V Říčanech dne 06.11.2018  
Reg. č.: VZ-531/18  
Č. j.: 4308/18/KSUS/R/MAT  
Vyřizuje:  
Mgr. Linda Matějíčková

### Vysvětlení zadávací dokumentace č. 3 k veřejné zakázce „II/610 Veselá – Mnich. Hradiště 2019“

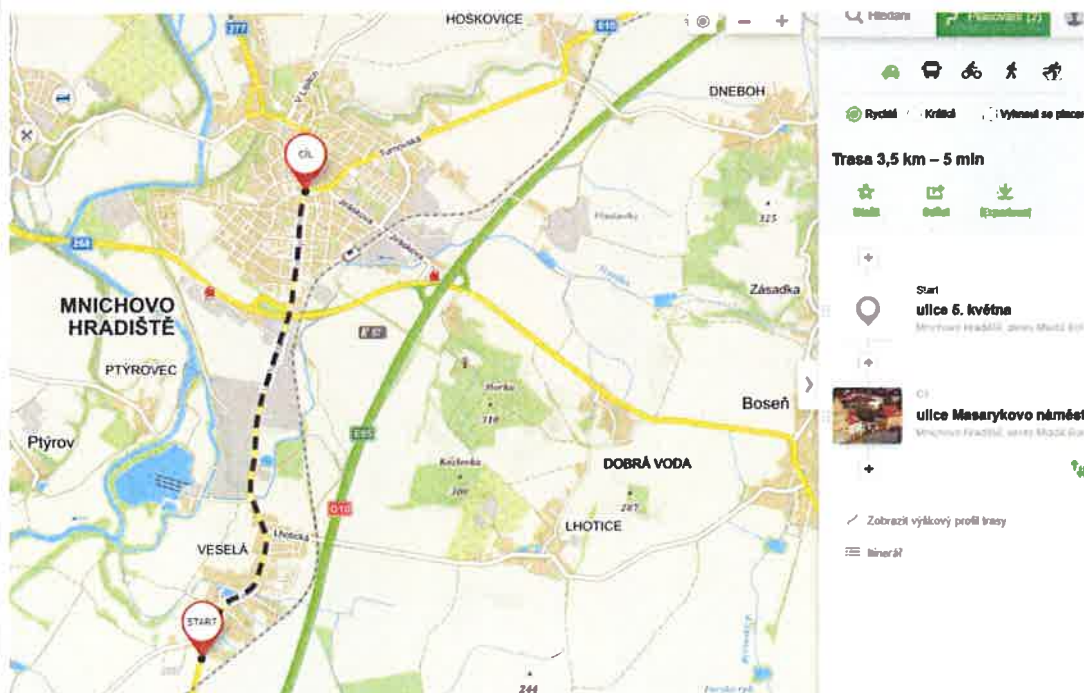
Trasa je zčásti vedena jednostrannou i oboustrannou zástavbou obcí Veselá a Mnichovo Hradiště a úprava začíná zároveň se zástavbou, končí na křižovatce s II/277. Výškově se trasa pohybuje v intervalu 223 m.n.m. až 244 m.n.m s tím, že v průběhu je proměnlivá. Směrově je trasa složena ze směrových oblouků o větších poloměrech a vložených přímých.

Pokud by se Účastník měl řídit tímto popisem, byla by délka úpravy pouze cca 3,5 km (jak je zřejmé z přiloženého obrázku).

|  | <p>Dle soupisu prací je ale staničení úpravy silnice II/610 od km 46,700 do km 54,550, což je 7,85 km. Zároveň by úprava nekončila na křižovatce s II/277, ale zhruba na úrovni obce Honsob.</p> <p>Žádáme Zadavatel o vysvětlení rozporu v Zadávací dokumentaci a o uvedení přesného začátku a konce úpravy. Tato informace je pro Účastníka zcela zásadní z pohledu správného návrhu DIO.</p>                                        |

|  | <p><b>Vysvětlení zadávací dokumentace</b></p> <p>Popis trasy byl převzat z původně uvažovaného úseku, který byl následně upraven podle výsledků Systému hospodaření s vozovkou a zmínka o sil. II/277 tam zůstala z původního popisu, za což se omlouváme.</p> <p>Pro účastníka je rozhodující začátek a konec úpravy, který je přesně stanoven uvedeným staničením, tj. km 46,700 až km 54,550. Místopisné názvy nejsou důležité.</p> |
